Anregungen im Rahmen der frühzeitigen Beteiligung	Abwägungsvorschläge der Stadtverwaltung
<u>Stellungnahme 1</u> Seite 1 von 4 - Stellungnahme vom 13.07.2021 <u>Bestehendes Baurecht berücksichtigen</u> Das durch den Bebauungsplan AM 4D geschaffene und bestehende Baurecht ist zu berücksichtigen. Die Geschossigkeit der abschließenden Bebauung im Osten ist gem. geltendem Flächennutzungsplan und Baurecht im Bereich der dargestellten Fläche (WA) auf E+I bzw. E+II zu reduzieren. <u>Gewachsene Ortsrandeingrünung erhalten und stärken</u> Die östliche Eingrünung mit wertvollem Baumbestand ist als Ortsrandeingrünung zu erhalten. Der Verbund der flankierenden, als Biotop kartierten Waldflächen ist zu schützen und durch Nachpflanzungen zu stärken. <u>Schutzkorridor für bestehende Gasleitung nicht überbauen</u> Der Schutzstreifen für die bestehende Gasleitung ist von Bebauung freizuhalten. <u>Rücksichtnahme auf bestehenden Spielplatz</u> Zum tiefergelegenen bestehenden Spielplatz an der Friedlandstraße ist ein größerer Abstand der geplanten fünfgeschossigen Bebauung einzuhalten. <u>Problematische Erschließung des Baugrundstücks verlegen</u> Die angedachte Erschließung über die Straße „Kleinraig

Die Skizze der Höhenrelation ist im Anhang.

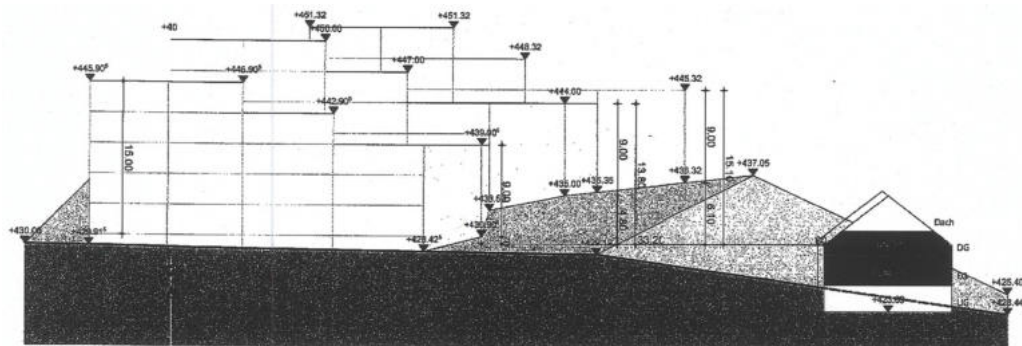
Das zu bebauende Grundstück ist ein Hanggrundstück, welches ein ungleichmäßiges Höhenverhältnis aufweist. Nach Westen und Süden steigt es erheblich an. Deshalb verstärkt sich die erdrückende Wirkung, weil unser [REDACTED] im Kirschenweg tief in der Senke liegt. Die Wahrnehmung einer hohen Bebauung wird durch die Platzierung auf einer Anhöhe zusätzlich verstärkt. Der Geländeanstieg vom Wendehammer Kirschenweg zum Baugrundstück von über 8 - 10 Metern wird nicht berücksichtigt. Die Erdgeschosses der geplanten Bebauung liegen größtenteils deutlich oberhalb der Dachflächen [REDACTED]. Erst oberhalb dieser Dächer würde sich auf eine Länge von 100 Metern (!) eine geschlossene Bebauung entwickeln.

- In der Anlage 3 „Entwurf“ ist bei der Flurnummer 3052/5 das Gebäude mit „IV“ eingezeichnet. Das ist so nicht korrekt, es ist gleich hoch mit dem Gebäude III daneben.

- Die geplanten Gebäude verhindern jegliche Licht-, Sonnen- und Luftzufuhr!
- Die bereits durch den Bauausschuss geforderte Aufstellung eines Phantomgerüsts ist nur aussagekräftig, wenn es vollflächig und blickdicht behangen wird. Und es muss an der Stelle aufgestellt werden, wo die Anwohner am schlimmsten betroffen sind.

Der Geltungsbereich ist aufgrund seiner topographischen Lage und teilweisen Einsehbarkeit in das Landschaftsbild eingebunden. Durch die bestehende und geplante Eingrünung sowie die abgestufte Bebauung werden die Auswirkungen auf das Orts- und Landschaftsbild minimiert. Die Planung führt zu keiner landschaftsbildbestimmenden Beeinträchtigung.

Die topographischen Gegebenheiten wurden bei der Planung berücksichtigt. Die Baukörper sind entsprechend der Hanglage abgestuft angeordnet und die zulässigen Gebäudehöhen durch Festsetzungen eindeutig begrenzt. Gegenüber früheren Planständen wurde die Bebauung zudem deutlich gegliedert, sodass keine durchgehende Gebäudefront mehr entsteht.

Die Auswirkungen der Planung wurden im Rahmen einer Verschattungsstudie untersucht. Diese kommt zu dem Ergebnis, dass für die benachbarte Bebauung die empfohlenen Mindestbesonnungszeiten eingehalten werden und eine ausreichende natürliche Belichtung gewährleistet ist. Zudem werden die gesetzlichen Abstandsflächen eingehalten, sodass auch eine ausreichende Belüftung sichergestellt ist. Eine unzumutbare Beeinträchtigung gesunder Wohnverhältnisse wird nicht gesehen. An der Planung wird festgehalten.
